نموذج مراجعة طلب

رقم 00-1-2-26-0403

معلومات الطلب			
مقدم الطلب	نايف سعد ابوحيمد , البندري سعد ابو حيمد , بدور سعد ابوحيمد	**نوع الطلب**	دمج
تاريخ استلام الطلب	13 - 08 - 2026 م	**تاريخ انتهاء المراجعة**	16 - 08 - 2026 م
ارقام العقار	9036036310800000 - 6725821958200000	**الحـــــي**	عرقة
رقم المخطط	أ/2216	**رقم قطعة الأرض**	1185 , 1184

موضح التقسيم الحالي و الدمج المقترح لقطعتي الأرض المذكورة بالطلب

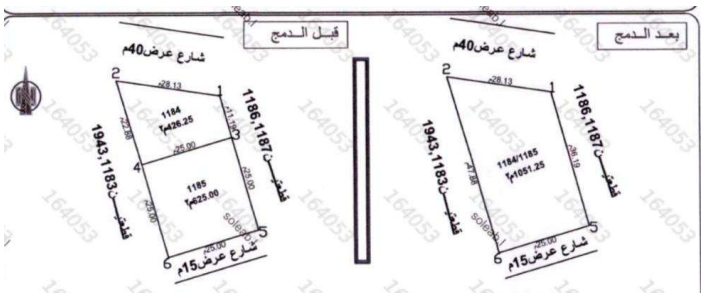
- يسمح بدمج قطعة الأرض المذكورة بالطلب بحسب القرار المساحي المرفق لعدم تعارض ذلك مع ضوابط الكود العمراني لمنطقة وادي حنيفة.
- بذلك تنتقل قطعة الأرض بمساحة 1,051.25 م^2 الناتجة عن الدمج إلى المقطع المركزي T5.2 (بالارتداد النظامي) وبالتالي تنطبق عليها ضوابط الدليل التطبيقي لهذا المقطع.
- يتم الالتزام باشتراطات منطقة القطعة الخلفية بعد الدمج حسب الدليل التطبيقي للمقطع المركزي T5.2 كالتالي:
  - يمنع فتح النوافذ في الواجهات الجانبية للأدوار العلوية ودور الميزانين إلا على مناور فقط, بشرط أن تكون المناور مغلقة من كافة الجهات إلا السقف.
  - يمنع بناء الدور الثاني (الملحق العلوي) ضمن منطقة القطعة الخلفية .
- المكتب الهندسي مسؤول مسؤولية تامة عن مطابقة الحدود والأطوال والمساحة للصكوك والطبيعة والمخطط المعتمد وإحداثيات الموقع ومطابق ولا يوجد عوائق تحول دون استكمال الدمج.
